**AVIS RELATIF À LA PROTECTION
CONTRE LES EVENTUELS EFFETS NOCIFS ET NUISANCES
PROVOQUÉS PAR LES RAYONNEMENTS NON IONISANTS
GÉNÉRÉS PAR DES ANTENNES ÉMETTRICES STATIONNAIRES**

Commune : CHAUDFONTAINE - Exploitant : ORANGE

Référence exploitant : 457L1_1 / 30334L1_1 / 40334L1_1 / 50737L1_1

Rapport n° 713 / 2024

Figure 2 : Vue en plan des installations d'antennes dans un rayon de 300 mètres autour de l'installation faisant l'objet de la demande d'avis

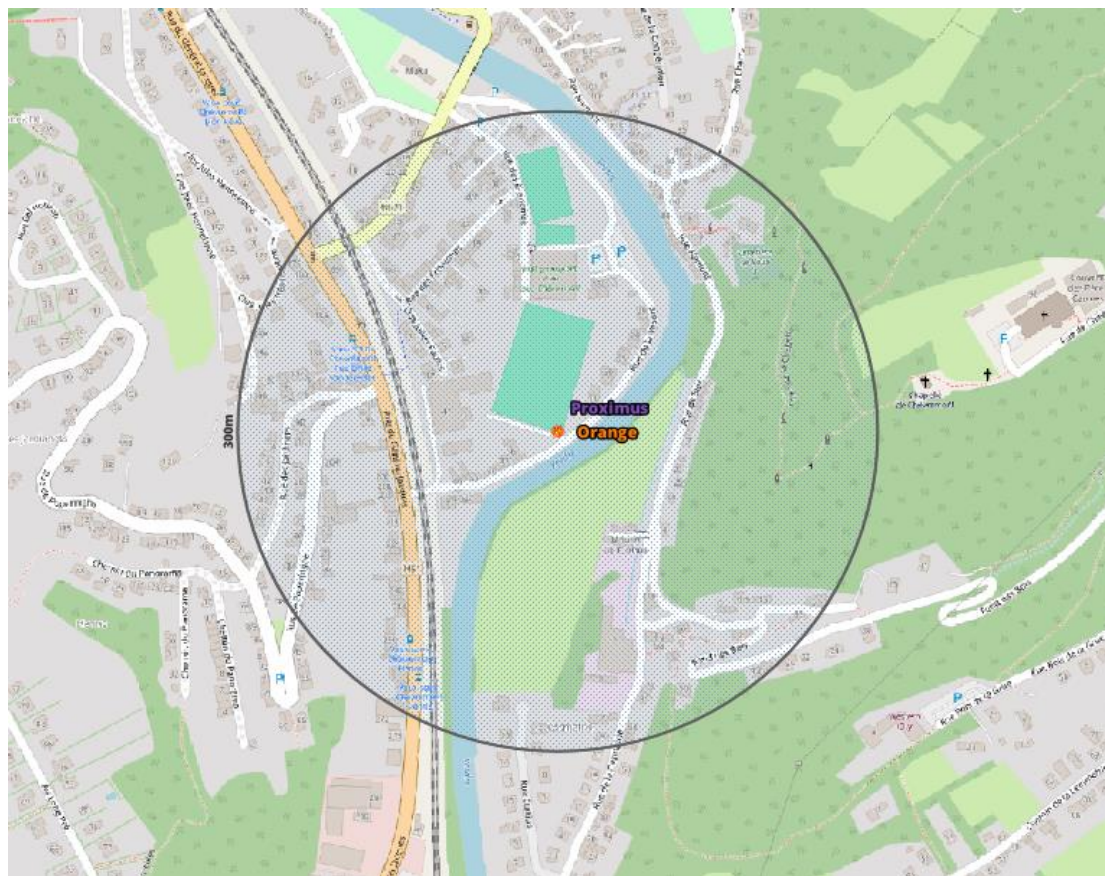
Le plan en projection verticale de la figure 2 indique la localisation des installations d'antennes émettrices stationnaires visées par le décret et situées dans un rayon de 300 mètres autour de l'installation référencée dans le paragraphe 2 et localisée au centre du cercle. Les données de localisation de ces antennes et les avis correspondant sont accessibles via le cadastre en ligne des antennes émettrices stationnaires⁶. Les installations prises en compte dans l'évaluation du respect de la limite cumulative sont les installations d'antennes émettrices déclarées en service par l'exploitant à la date du présent avis, à l'exception de l'installation référencée dans le paragraphe 2 et éventuellement d'autres installations ayant fait l'objet d'une demande d'avis à la même date et qui sont situées à l'intérieur de la zone de 300 mètres de rayon.

- il y a au plus 4 installations d'antennes émettrices stationnaires présentes dans la zone d'évaluation de 300 mètres de rayon représentée dans la figure 2, y inclus l'installation référencée dans le paragraphe 2 : la limite cumulative définie à l'article 4, §2 du décret est nécessairement respectée dans les lieux de séjour à l'intérieur de la zone d'évaluation de 300 mètres de rayon ;
- il y a exactement 5 installations d'antennes émettrices stationnaires présentes dans la zone d'évaluation de 300 mètres de rayon représentée dans la figure 2, y inclus l'installation référencée dans le paragraphe 2 et il existe, pour 3 ou 4 de ces installations, un avis attestant le respect de la limite abrogée de 3 V/m : la limite cumulative définie à l'article 4, §2 du décret est nécessairement respectée dans les lieux de séjour à l'intérieur de la zone d'évaluation de 300 mètres de rayon ;

- c) dans tous les autres cas, il a été vérifié que la limite cumulative définie à l'article 4, §2 du décret n'est pas dépassée dans les lieux de séjour sur base du nombre d'installations localisées dans la zone d'évaluation de 300 mètres de rayon représentée dans la figure 2, de leur localisation ainsi que des données inscrites dans la figure 1 et au paragraphe 4 du présent avis et dans les avis attestant le respect de la limite par installation ou de la limite abrogée de 3 V/m relatifs aux autres installations reprises dans la figure 2.

Compte tenu des considérations ci-dessus, il apparaît que l'intensité du rayonnement électromagnétique généré, dans les lieux de séjour situés dans un rayon de 300 mètres autour de l'installation référencée dans le paragraphe 2, par l'ensemble des antennes émettrices stationnaires de l'ensemble des exploitants du même site d'antennes émettrices stationnaires respecte la limite fixée à l'article 4, § 2 du décret.
